Update 06/23
Transporter

Zubehörsätze für geänderte AGR Abgänge lieferbar!

Fahrzeughersteller VW Crafter, MAN TGE

Motoren CXEB, CXEC, DMZA

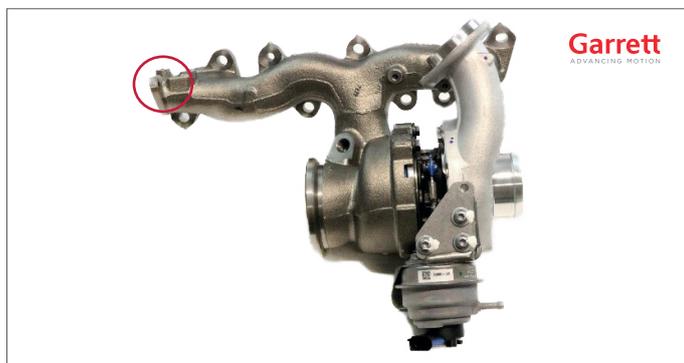
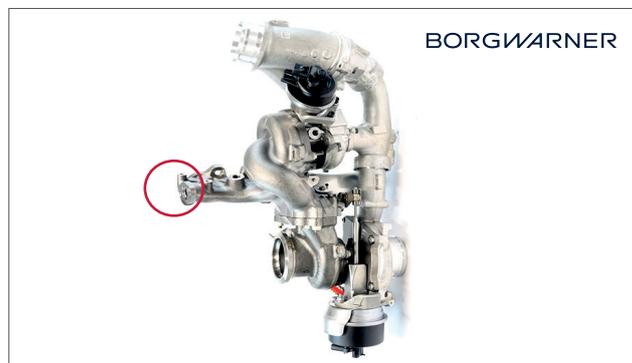
Aufgrund der herstellerseitigen Änderungen des AGR-Flansches sind beim Turboersatz geänderte AGR-Rohre zu verbauen. Es sind zwei Sets mit allen benötigten Einzelteilen lieferbar. Die Sets unterscheiden sich in verschieden gebogenen AGR- Rohren für Automatik- oder Schaltgetriebe.

218999A = Automatikgetriebe

218999S = Schaltgetriebe
